EN LO PRINCIPAL: RECURSO DE REPOSICION. **EN EL PRIMER OTROSI:** EN SUBSIDIO RECURSO JERÁRQUICO. **EN EL SEGUNDO OTROSI:** SUSPENSIÓN DE PROCEDIMIENTO. **EN EL TERCER OTROSI:** SE TENGA PRESENTE

JEFE DE DIVISIÓN DE SANCIÓN Y CUMPLIMIENTO SUPERINTENDENCIA DEL MEDIO AMBIENTE

De conformidad a lo establecido en los artículos 15 y 59 de la Ley 19.880 y 62 de la Ley Orgánica de la Superintendencia del Medio Ambiente deduzco Recurso de Reposición respecto de la Resolución EX N.º 3/Rol N.º D-077-2017 de fecha 21 de Diciembre de 2017.

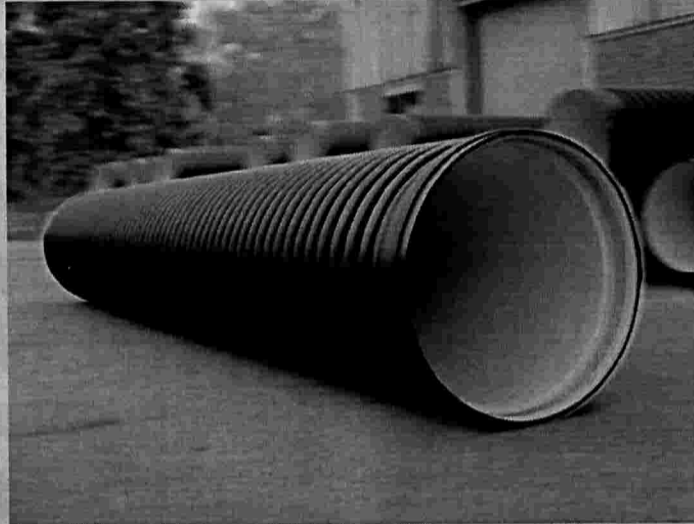
En su catálogo de productos en la página web <http://www.krah.cl> indica que solo provee 3 tipos de tubería:

a) Tuberías estructuradas, diseñadas para la conducción de fluidos sin presión interna (ó a bajas presiones) diseñada para admitir presiones de hasta 5 mca (Metros de columna de agua)

Como se puede apreciar la estructura de las tuberías del ducto de aducción Carilafquén proveídas por KAHR CHILE a EMPRESA ELECTRICA CAREN S.A para construir la totalidad del tubo de aducción Carilafquén corresponden en realidad al producto que en su catálogo individualiza como **Tuberías estructuradas**, diseñadas para la conducción de fluidos sin presión interna o hasta 5 mca y que no poseen doble pared de refuerzo.

Testimonios Gráficos Tubería Carilafquén instaladas

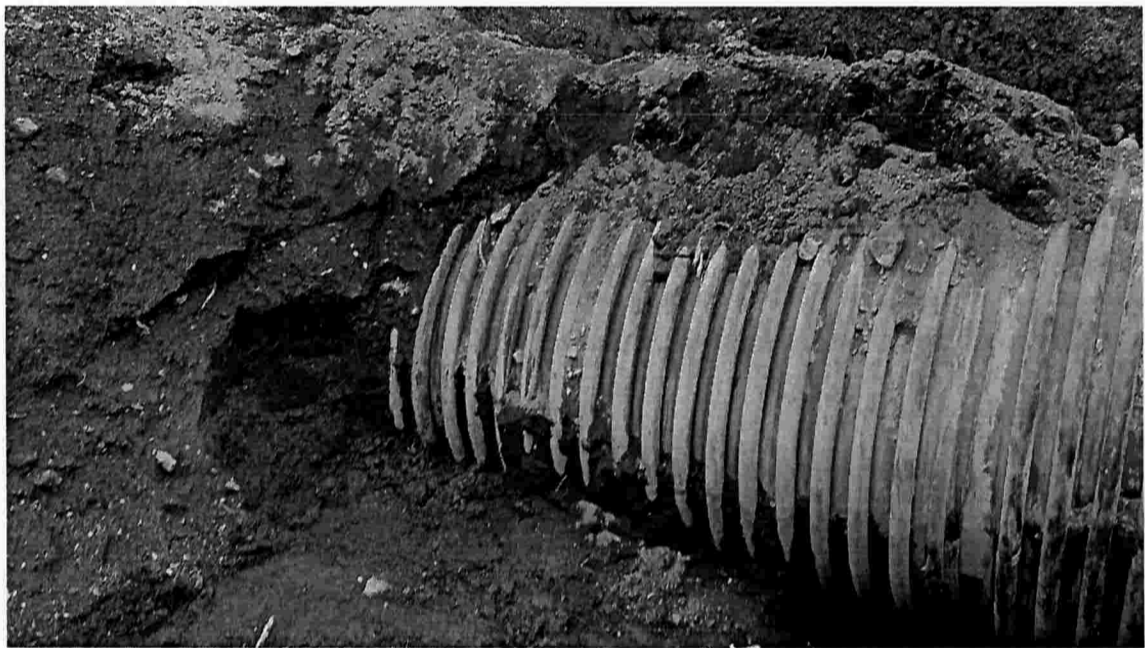
Sobre el particular hago presente que existen los siguientes testimonios gráficos de las tuberías existentes en el ducto Carilafquén y que fueron obtenidos durante la etapa de construcción y posteriormente en forma inmediata a los episodios de ruptura del tubo de aducción así como el registro de una serie de excavaciones ejecutadas por EMPRESA ELECTRICA CAREN S.A. durante el mes de Noviembre de 2017 los cuales indican que efectivamente en ninguna parte del ducto así como tampoco en los últimos 700 metros existe tubería Weholite de doble pared, circunstancia que explicaría los 12 episodios de ruptura que se han producido precisamente en ese sector del ducto de aducción y el carácter ruinoso de las obras que causan actualmente inminente peligro.

DUCTO CON EPISODIO DE FRACTURA
